改善箇所説明図

改善の内容

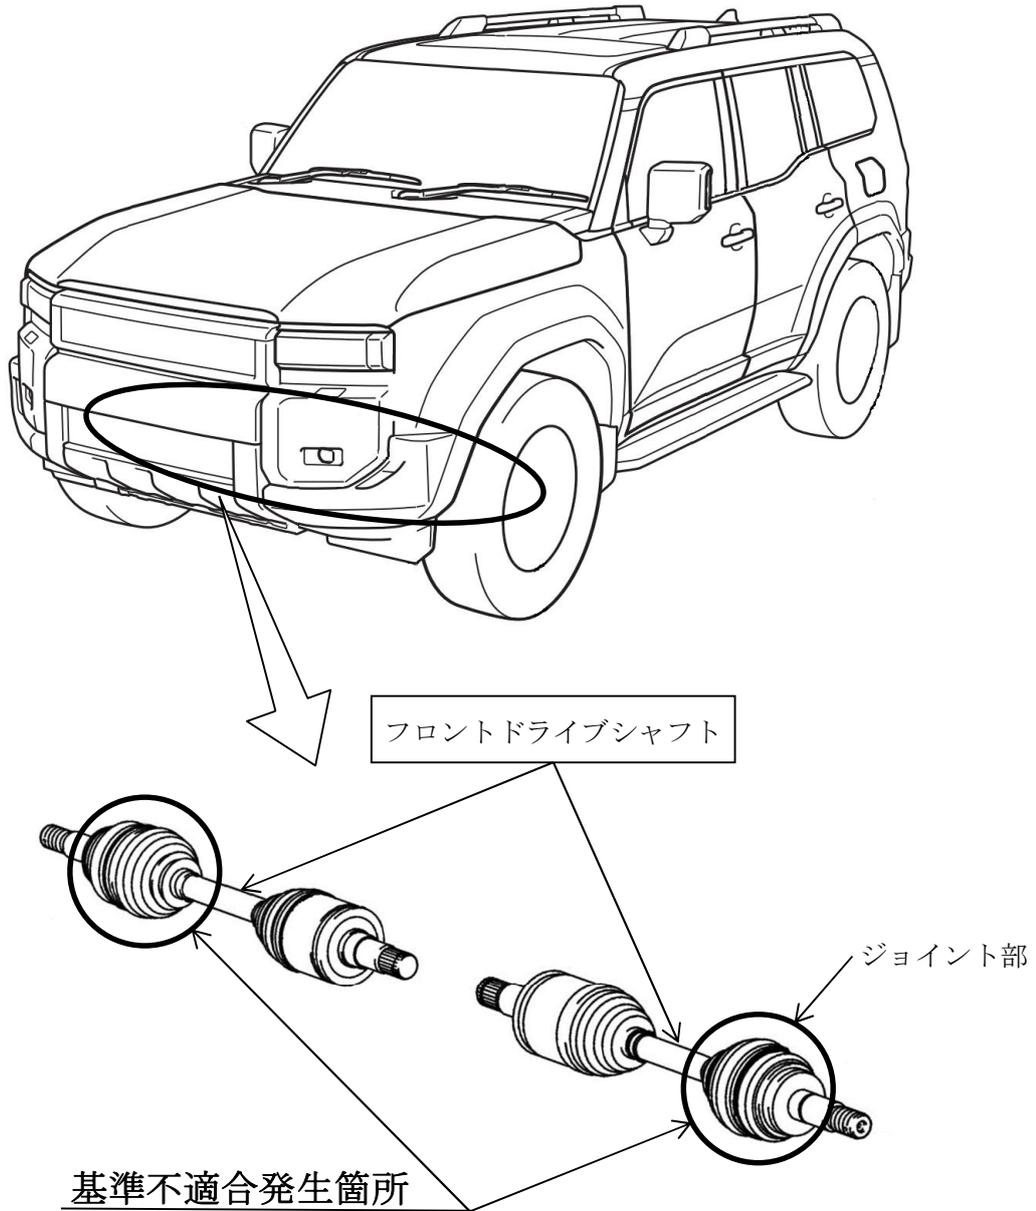
フロントドライブシャフトにおいて、生産設備の管理が不十分なため、車輪側ジョイント部の構成部品が組付けられていないものがある。そのため、そのままの状態で使用を続けると当該ジョイント部が損傷し、走行不能となるおそれがある。

全車両、左右フロントドライブシャフトの製造番号を点検し、該当する場合は良品と交換する。

識別：改善済車両には車台番号の1桁目の左に黄色ペイントを塗布する。
